**Avis de la mission régionale d'autorité environnementale  
sur l'aménagement d'une centrale hydroélectrique  
sur le territoire de la commune d'Oreilla (Pyrénées-Orientales)**

N°Saisine : 2021-009714

N°MRAe : 2022APO42

Avis émis le 22 avril 2022

Figure n°8 : schéma d'organisation des usines hydroélectriques du bassin versant de la Têt

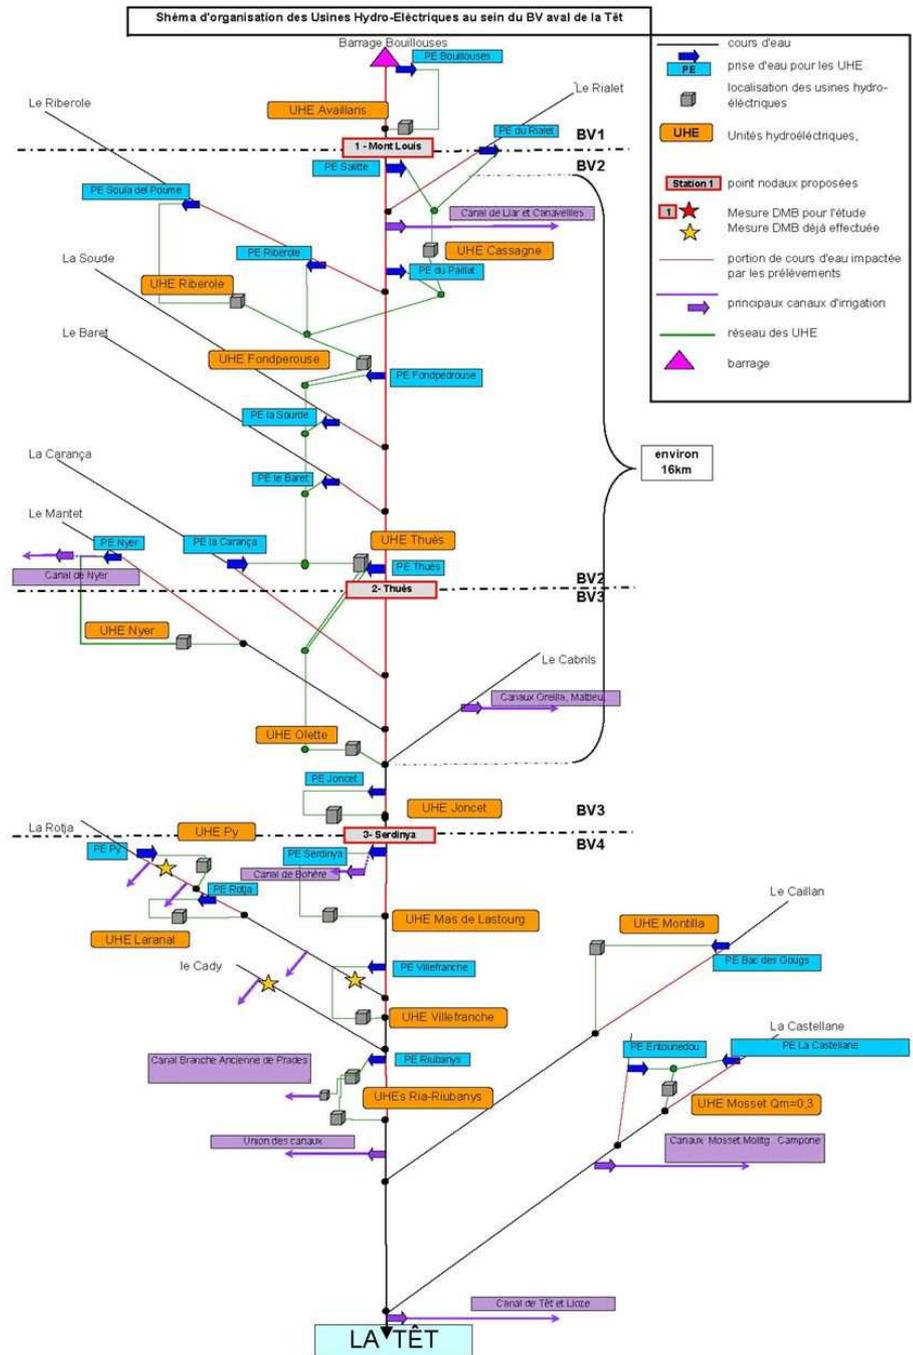
La MRAe observe sur le schéma ci-contre (page 299) d'organisation des usines hydro-électriques du bassin versant de la Têt, qu'il existe déjà six centrales en amont du site du projet, sur une distance d'environ 16 km, et onze centrales en aval.

Or l'étude ne fournit aucune information sur la production électrique totale de ces centrales qui permettrait de situer et justifier la production d'électricité prévue (7 720 Mwh/an) par rapport au contexte environnant.

- la quantité d'électricité produite sur la base de calculs étayés, intégrant notamment les projections de variation pluviométrique au regard des effets du changement climatique, et qu'elle soit resituée et justifiée au regard du contexte de production hydroélectrique environnant et de sa destination finale,
- le coût environnemental / avantage climatique, en intégrant notamment le bilan carbone complet du projet.

Figure n° 10 : alimentation des sources (page 401)

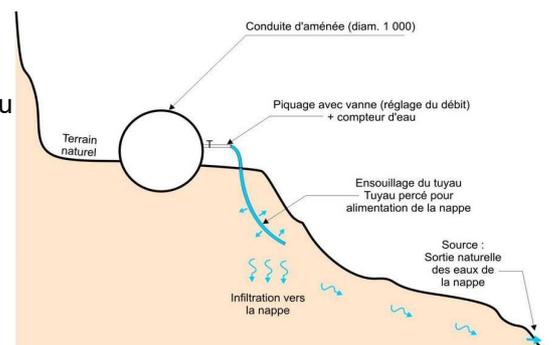
Elle observe que la transformation du canal d'irrigation en conduite d'amenée étanche modifiera de fait les conditions d'alimentation de la nappe. Or l'étude, à l'exception du schéma théorique ci-dessus, ne fournit aucune étude hydrogéologique permettant d'expliquer la réalimentation de la nappe et de confirmer que celle-ci ne sera pas impactée, quantitativement et qualitativement, ainsi, par conséquent, que l'alimentation de la source.

La situation du captage « drain Cabrils » dans la partie court-circuitée du cours d'eau l'expose à un risque de modification de la qualité de l'eau par augmentation de la température, pouvant avoir des conséquences sur la qualité microbiologique.

Figure n°4 : aménagements et vues de l'ancien canal d'Oreilla

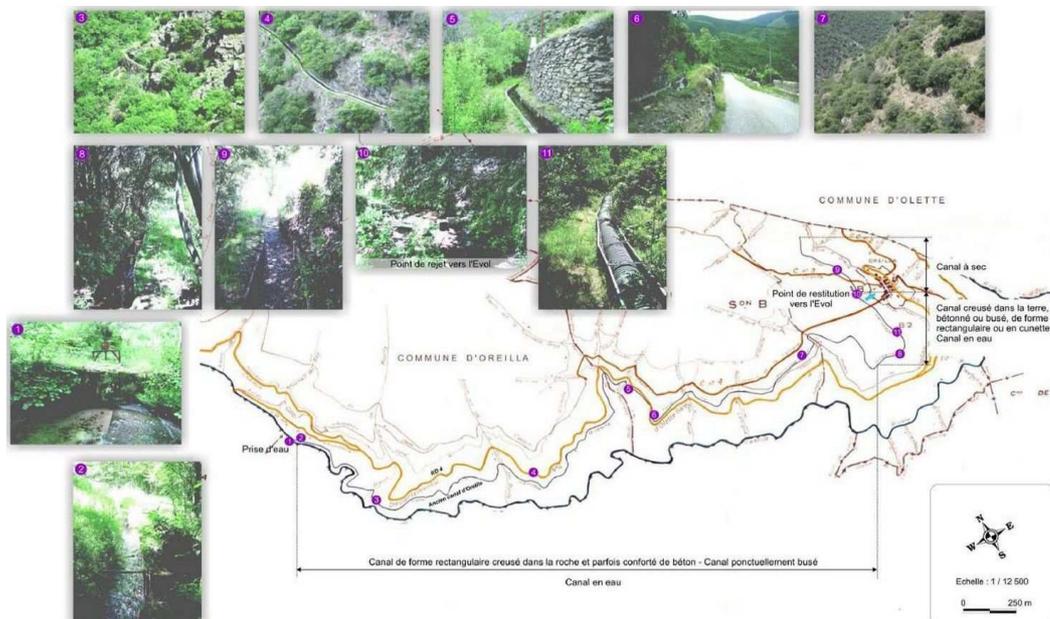
La MRAe rappelle que le canal et ses murs de soutènement en pierre sèche constituent un élément patrimonial du paysage. Outre la difficulté à comprendre les propos de l'étude d'impact (cf. ci-dessus), elle considère cette dernière comme insuffisante sur l'aspect paysager : alors même qu'elle affirme que la disparition du canal aérien au profit d'une conduite en acier d'un mètre de diamètre modifiera totalement le paysage, elle ne produit aucune étude paysagère ni même de photomontage permettant d'évaluer l'impact paysager. La disparition du canal apparaît de plus en contradiction avec l'objectif de réhabilitation du patrimoine agropastoral de la charte du PNR des Pyrénées catalanes. Enfin, l'étude ne propose pas de mesures permettant une insertion paysagère du bâti de l'usine (sept mètres de haut, 225 m<sup>2</sup> de surface au sol).

- s'assure de la compatibilité du projet avec les objectifs de la charte du PNR des Pyrénées catalanes,
- soit complétée par une étude paysagère comprenant des projections à partir de différents points de vue, et ce pour l'ensemble des aménagements, y compris les éventuels pylônes de raccordement électrique (l'enfouissement des lignes n'étant pas précisé), compte tenu de l'importance des modifications apportées au site.
